POSUDEK OPONENTA DIPLOMOVÉ PRÁCE

Autor diplomové práce: **Bc. Jan Roubal** (VÚT Brno – FAST, 2016)

Věcí tohoto posudku je oponentní posouzení diplomové práce Bc. Jana Roubala, kterou zpracoval Novostavbu třípodlažního bytového domu s jedním podzemním podlažím v lokalitě Praha – Zličín. Zpracováno bylo se zaměřením na stavební část v rozsahu DSP a posouzení z hlediska stavební fyziky a požárně bezpečnostní řešení objektu.

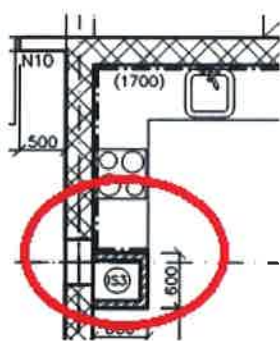
výplně otvorů – v práci uváděn součinitel prostupu tepla oken je 1,3 W/m².K. Je to dostačující, já však navrhuji zde používat hodnotu normou doporučenou (1,2 a lepší), i vzhledem k tomu, že na trhu se základní parametry plastových oken pohybují právě v rozmezí (1,1-1,2 W/m².K) a horší hodnota by pro objekt byl zbytečně obchodní handicap; v části Tepelně tech.posouzení nepřesně uvedena normová hodnota Součinitel prostupu tepla oken 1,7 W/m²K – správně je 1,5 W/m²K, navržený stav i tak vyhoví

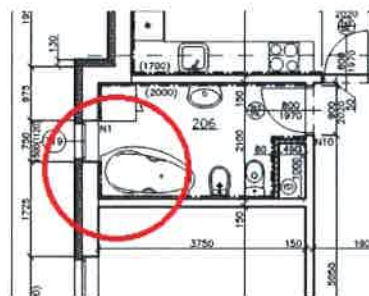
vany doporučuji osazovat tak, aby nebyly pod oklem, a daly se na ně osadit vanové sprchové zástěny
